## Beschlussvorlage

**Städtebauliches Planungskonzept Deutzer Hafen in Köln-Deutz;  
Hier: Anpassung des Beschlusses über die Vorgaben zur Ausarbeitung des Bebauungsplan-  
Entwurfes, Fortschreibung des Integrierten Plans Deutzer Hafen im Bereich des Ostdreiecks**

Stadtentwicklungsausschuss

Integrierter Plan, Ausschnitt Bereich Ostdreieck – überarbeitete Planung / Fortschreibung

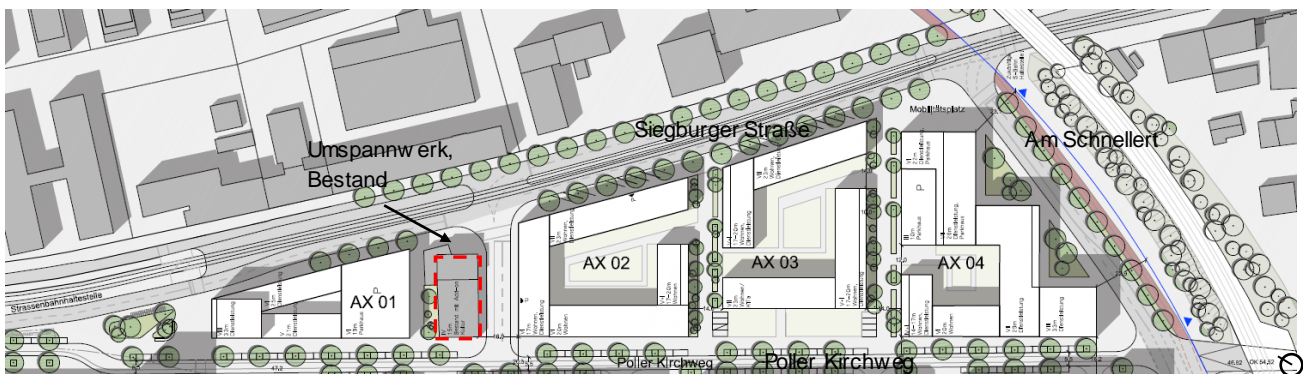
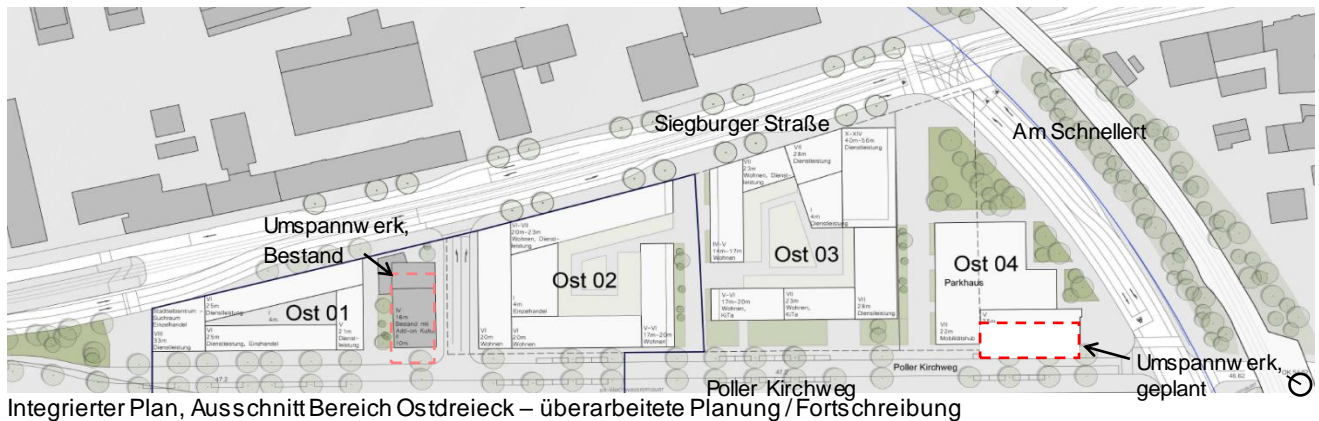
Durch die geplante Verortung des Umspannwerks auf Baufeld Ost 04 wurden wiederum Anpassungen der städtebaulichen Konzeption in diesem Bereich notwendig. Es konnte erreicht werden, dass nicht nur der Mobilitätsplatz großzügiger ausgestaltet werden konnte, sondern durch die Neuordnung der Baumasse in den Baufeldern Ost 03 und Ost 04 der Platz an dieser Stelle eine markante städtebauliche Raumkante durch den Hochpunkt in Baufeld Ost 03 erhält. Und so die städtebauliche Setzung an dieser Stelle weiter qualifiziert werden konnte.

Durch die Neustrukturierung und Neuausrichtung des Nutzungsschwerpunkts von Baufeld Ost 04 ergeben sich auch für die angrenzenden Baufelder Änderungen der städtebaulichen Struktur.

In der bisherigen Planung waren auf Baufeld Ost 04 überwiegend gewerbliche Nutzung sowie ein kleiner Anteil Wohnen und ein Parkhaus vorgesehen. Geplant war eine drei- bis acht-geschossige Bebauung, dies entspricht Gebäudehöhen von 10 – 33 m.

Die überarbeitete Planung sieht für das Baufeld Ost 04 nun das Umspannwerk, ein Parkhaus mit Mobilitätsstation sowie sonstiger mobilitäts- oder energieaffiner Nutzungen vor. Eine Wohnnutzung

Die Höhe des neuen Gebäudeensembles auf Baufeld Ost 04 soll ca. 22-25 m betragen, um eine lärmabschirmende Wirkung gegenüber der Bahntrasse im Süden für die angrenzenden Baufelder herzustellen. Dies entspricht einer etwa sieben-geschossigen Gebäudehöhe.

Auf Baufeld Ost 03 war bisher eine fünf- bis sieben-geschossige Bebauung geplant mit überwiegend Wohnnutzung sowie Gewerbe und Dienstleistungen.

Nach der Überarbeitung ist auf Baufeld Ost 03 ein neuer Hochpunkt mit bis zu 14 Geschosse vorgesehen. Die Planung des Hochhauses erfolgte in Abstimmung mit dem geplanten Hochhaus der Strabag auf der gegenüberliegenden Seite der Siegburger Straße. Das geplante Hochhaus auf Baufeld Ost 03 fügt sich in die Silhouette der geplanten Hochpunkte im Deutzer Hafen ein. Die nun höhere Bebauung auf Baufeld Ost 03 ist gleichzeitig Lärmschutz für die angrenzenden Baufelder gegenüber der Bahnlinie im Süden. Die insgesamt höhere Dichte kann dazu dabei nicht nur die entfallenen gewerblichen Nutzungen und Wohneinheiten des Baufelds Ost 04 kompensieren sondern trägt zu einer Weiterentwicklung der städtebaulichen Figur in diesem Bereich zu Gunsten einer großzügigeren Platzsituation (Mobilitätsplatz) mit einer markanten Raumkante bei. Durch die unmittelbare Nachbarschaft zum Parkhaus, der Mobilitätsstation und weiteren insbesondere infrastrukturellen Quartiersnutzungen ergibt sich ein schlüssiges Konzept aus Nutzungsdichte (unter Erhalt und Umverteilung der ursprünglichen Baumasse) zusammen mit der verorteten Infrastruktur.

Ausschnitt Integrierter Plan: Verortung Stadtteilzentrum – Suchraum Einzelhandel

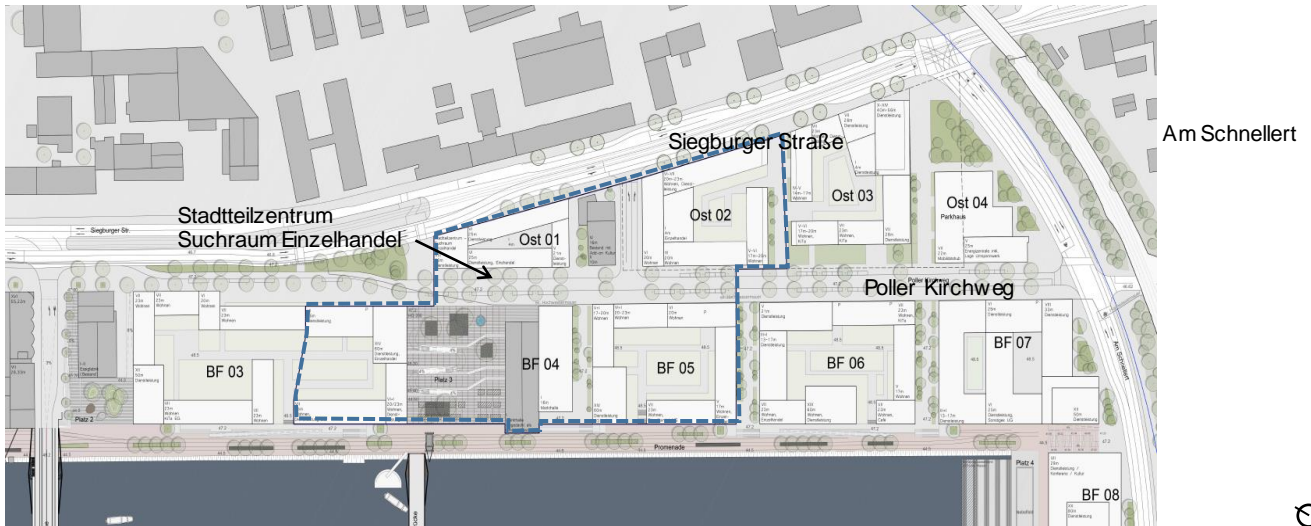
Die Lage des Stadtteilzentrums Deutzer Hafen sowie der entsprechende Suchraum Einzelhandel wurde weiter geschärft und im Plan dargestellt. Räumlich gruppiert sich der Suchraum um den geplanten Platz 3 in unmittelbarer Nähe zu dem Stadtbahnhaltepunkt „Poller Kirchweg“. Im Suchraum für die Einzelhandelsstandorte des neuen Stadtteilzentrums liegen der südliche Teil des Baufelds 03, die Baufelder 04 und 05 sowie die Baufelder Ost 01 und Ost 02.

Der Suchraum Einzelhandel umfasst auch Bestandsgebäude, die für zentrenrelevante Nutzungen umgenutzt werden können (Bestandsgebäude sind in grau dargestellt).
